con la presente si inviano le Osservazioni contro il Progetto di un impianto eolico codice

procedura ID_VIP/ID_MATTIM: 12691 denominato "PITIGLIANO" ubicato nei comuni di Pitigliano (GR)

“Progetto di un impianto eolico denominato “Pitigliano” ubicato nei comuni di Pitigliano (GR) e Sorano (GR) costituito da 20 (venti) aerogeneratori di potenza nominale 7,0 MW per un totale di 140,0 MW con relative opere connesse ed infrastrutture indispensabili”

VINCOLI PAESAGGISTICI ex art 136 del CBC della REGIONE TOSCANA e IMPIANTO EOLICO PITIGLIANO.

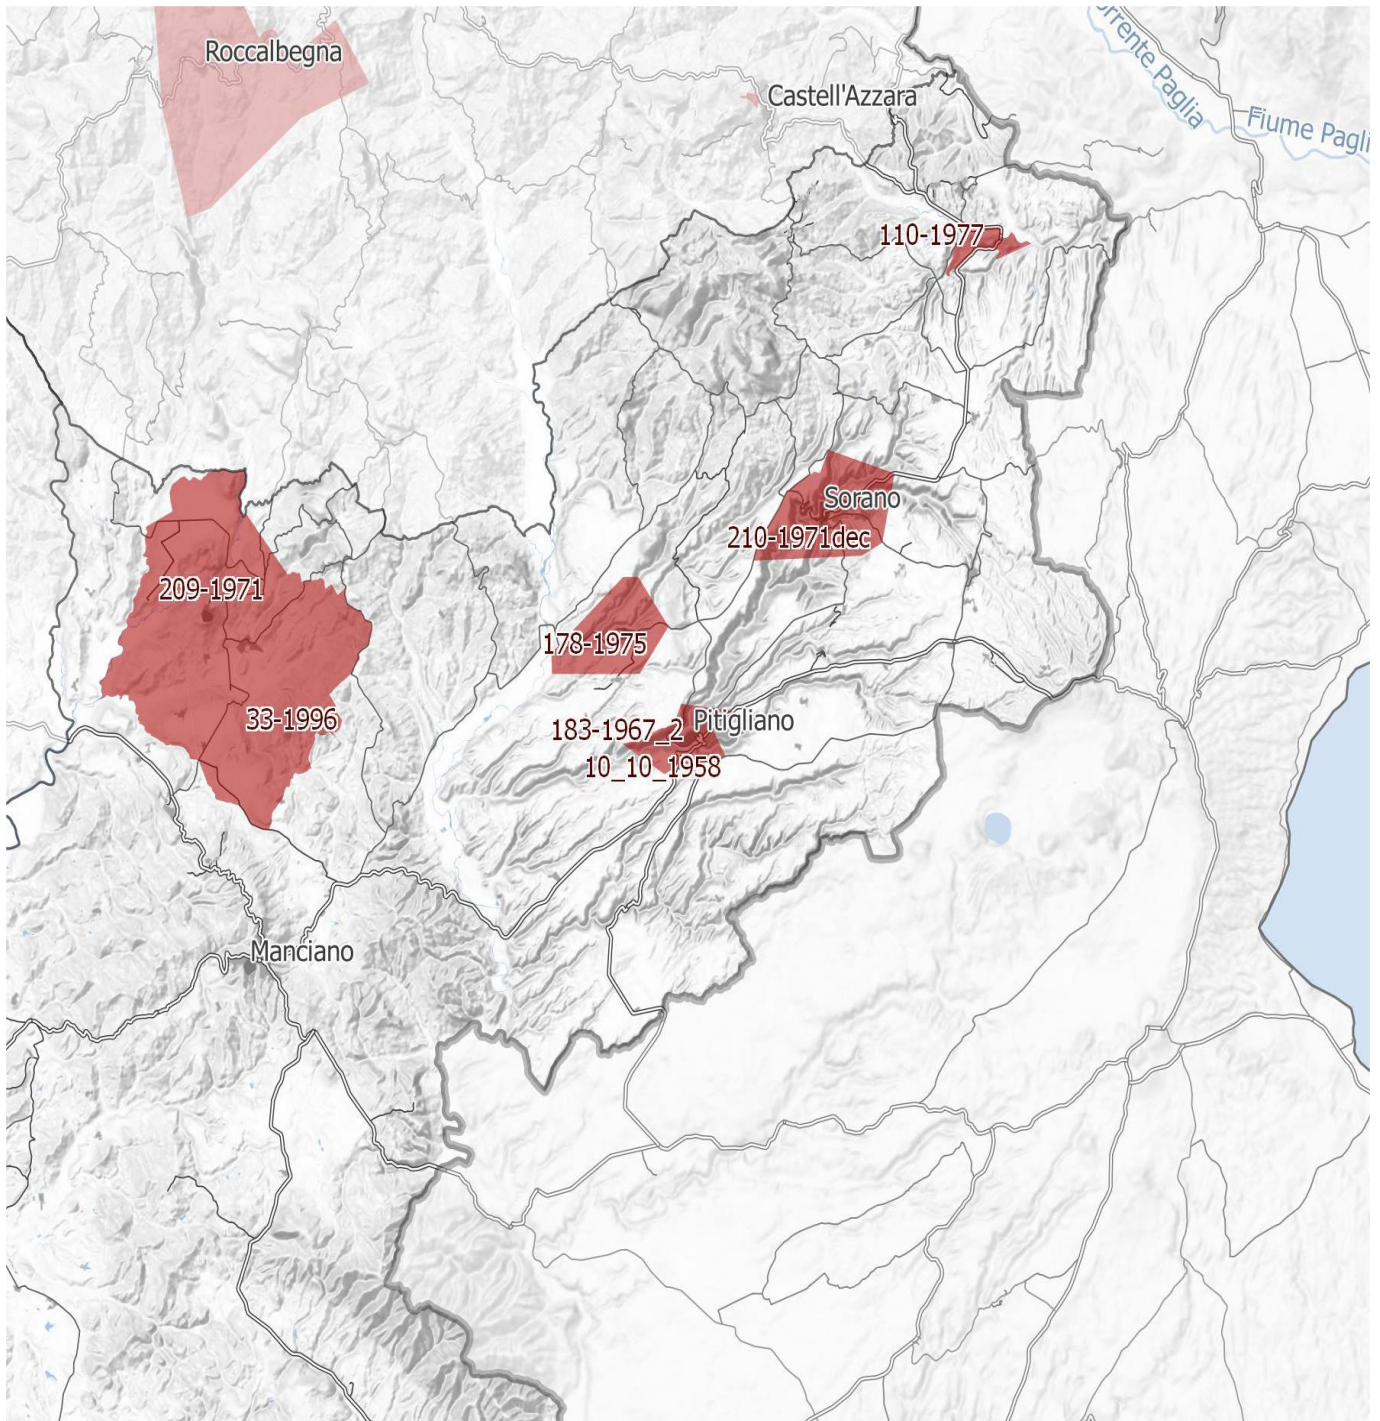
Inoltre, come sostiene la Proponente parte dell'impianto si verrebbe a trovare a 3,5 km dal centro abitato di Sorano. Infatti, tre degli aerogeneratori WTG 08, 09, 10 sono addirittura all'interno delle fasce di rispetto dei 3 km del suo vincolo paesaggistico di notevole interesse pubblico ex art 136 del CBC. Si evidenzia che così si crea

un'ulteriore incompatibilità con la tutela del Paesaggio.

IMMAGINE n 5. Mappa eolici elaborata dall'Associazione Amici della Terra. La mappa evidenzia il cumulo degli impianti tra Lazio e Toscana.

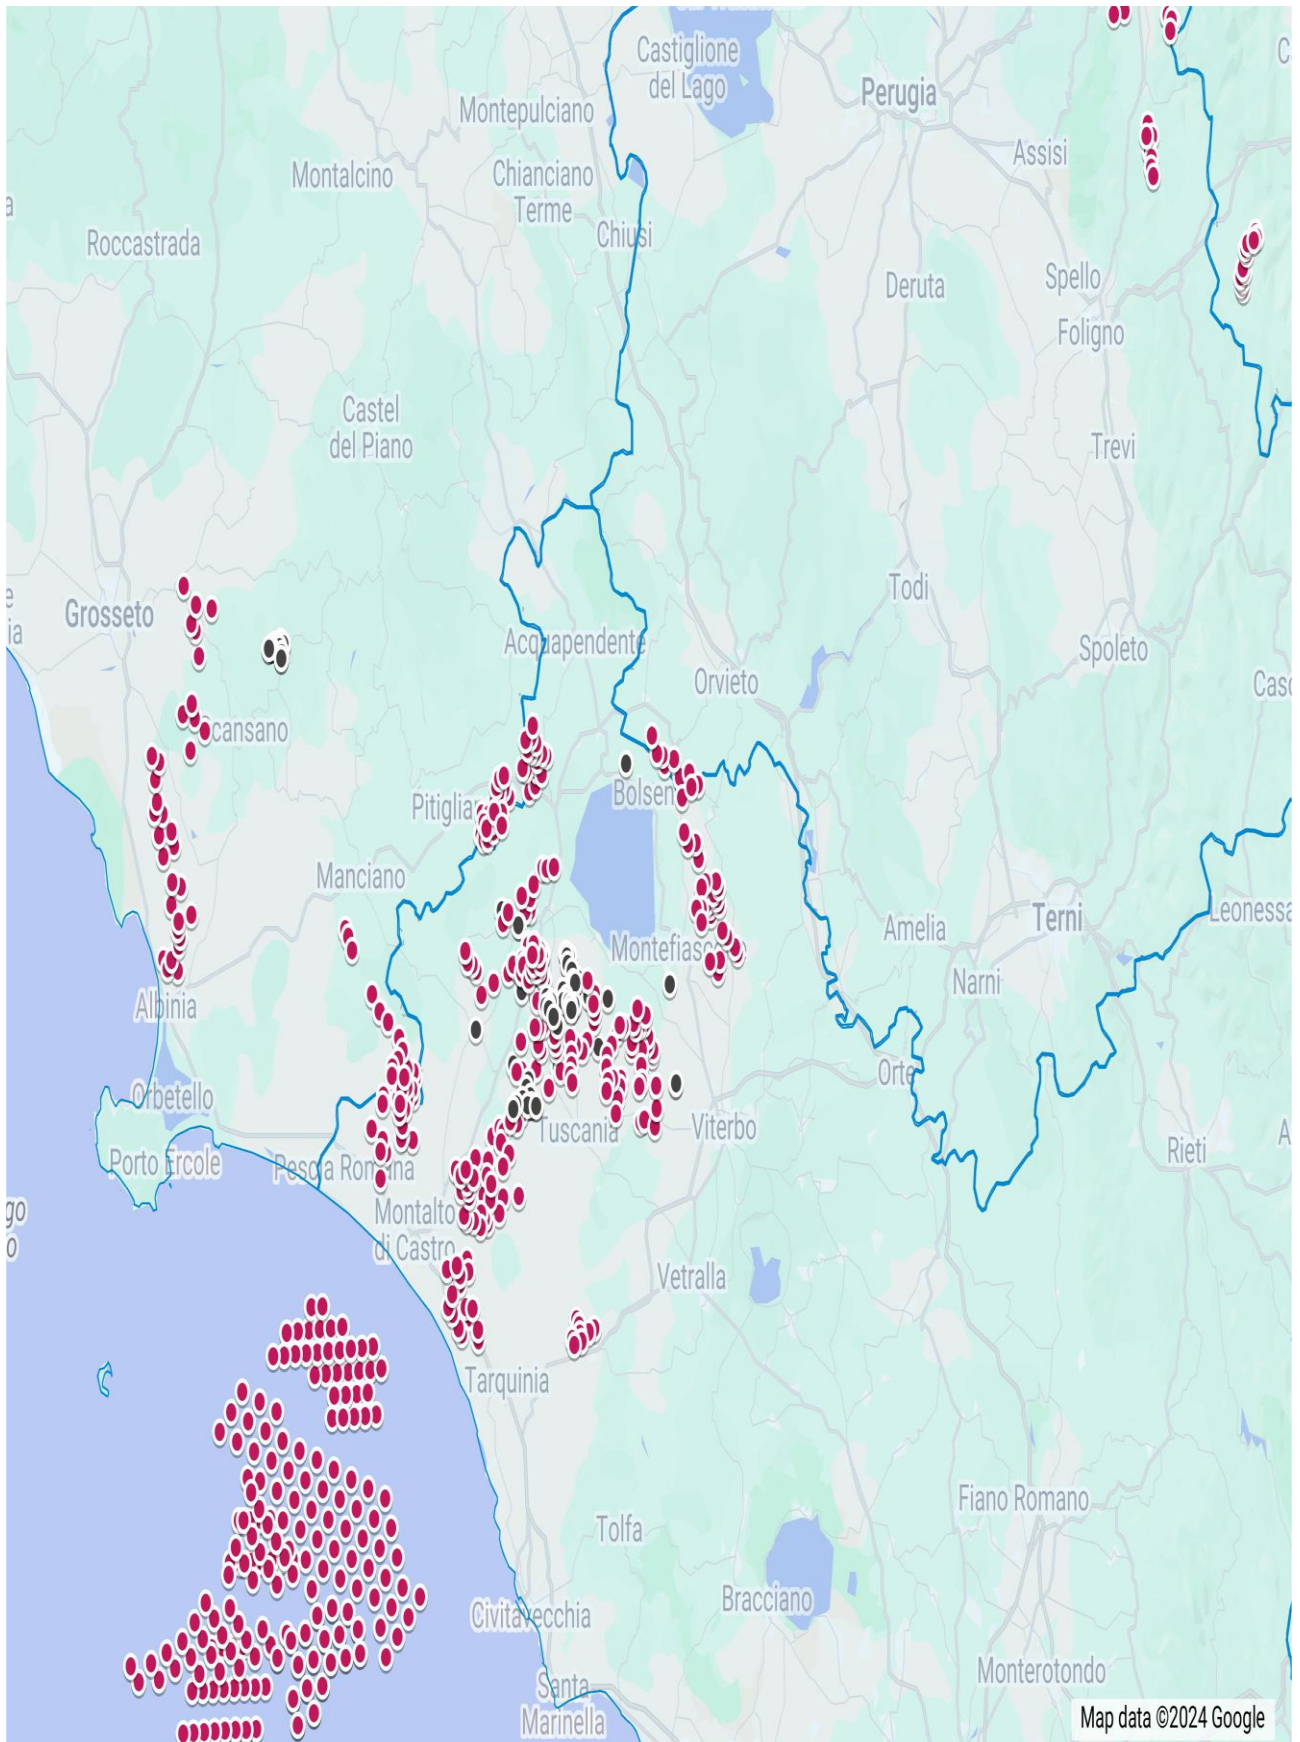
Riguardo al cumulo degli impianti FER, le mappe prodotte dalla proponente riguardano, come già evidenziato, soltanto una parte molto piccola degli impianti FER dell'area intermedia e vasta e in particolare di quelli eolici che contribuiscono a creare un notevole cumulo e la saturazione del territorio tosco laziale. Riguardo al cumulo dei soli impianti eolici si riporta la mappa dell'intervisibilità degli impianti eolici elaborata dall'Associazione nazionale “Amici della Terra”.

IMMAGINE n. 7 Mappa della intervisibilità degli impianti eolici elaborata dall'Associazione nazionale Amici della Terra. La mappa non è aggiornata comunque rende molo bene dell'enorme impatto visivo creato dal cumulo degli impianti.

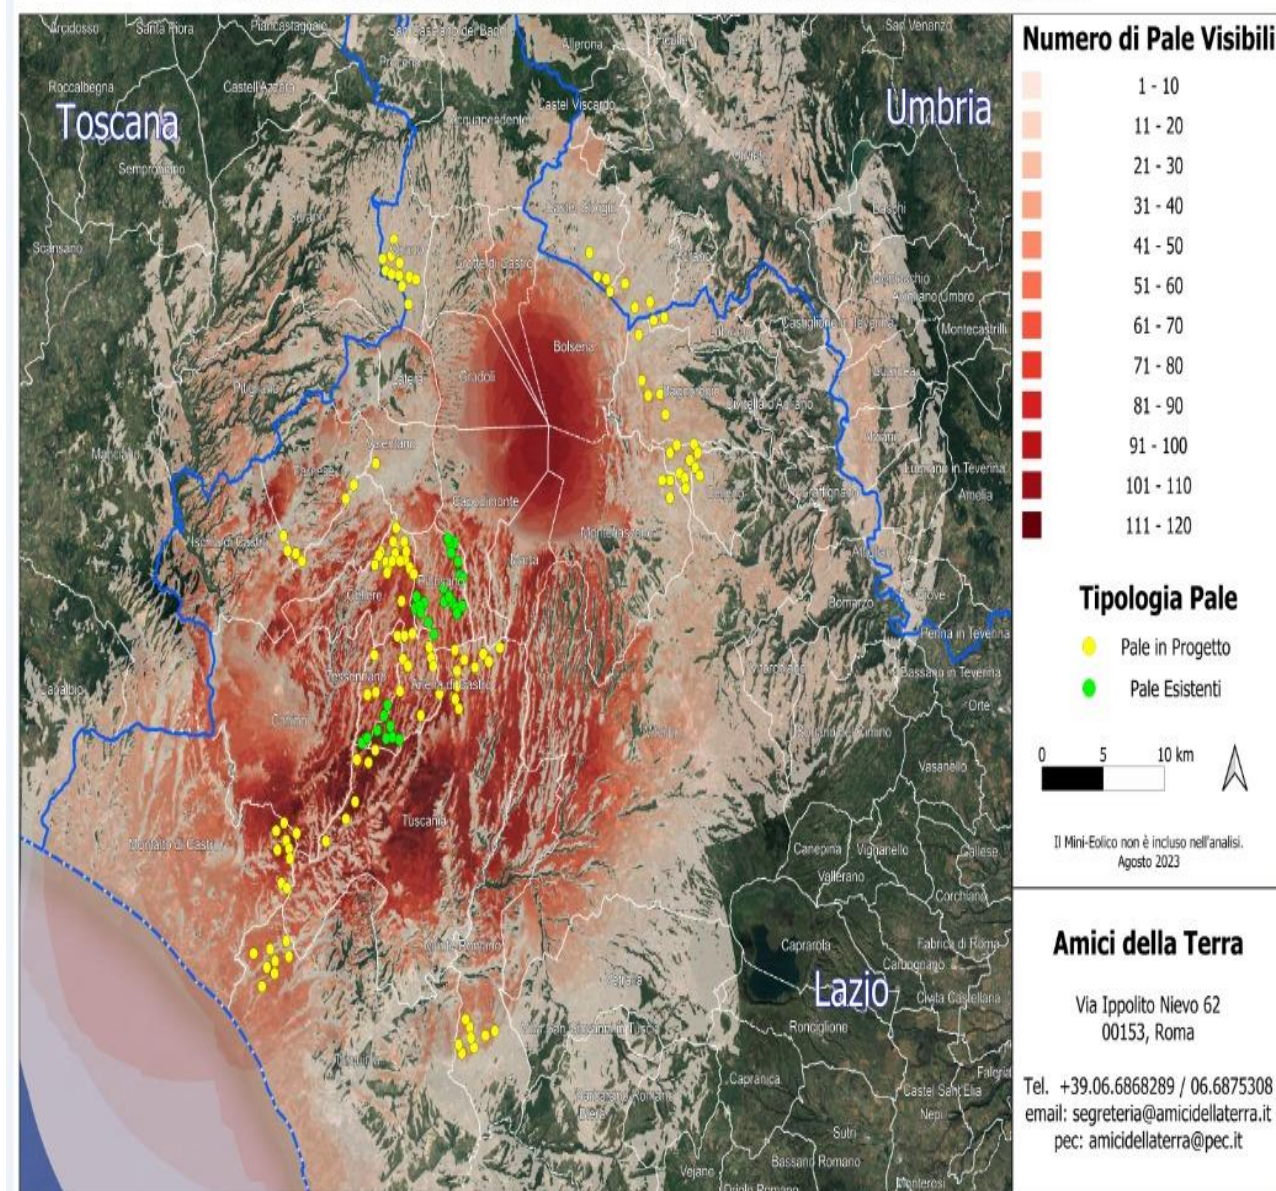
Se agli impianti eolici rappresentati qui sopra che non comprendono sia l'impianto eolico Pitigliano e le altre 14 pale del progetto eolico in verifica amministrativa sempre nel territorio di Pitigliano si aggiungono i migliaia di ettari (7000 fin'ora) di territorio occupato dagli impianti fotovoltaici e agrivoltaici e dalle altre tipologie appare chiaro il numero spropositato degli impianti FER nella bassa toscana e nella Tuscia.
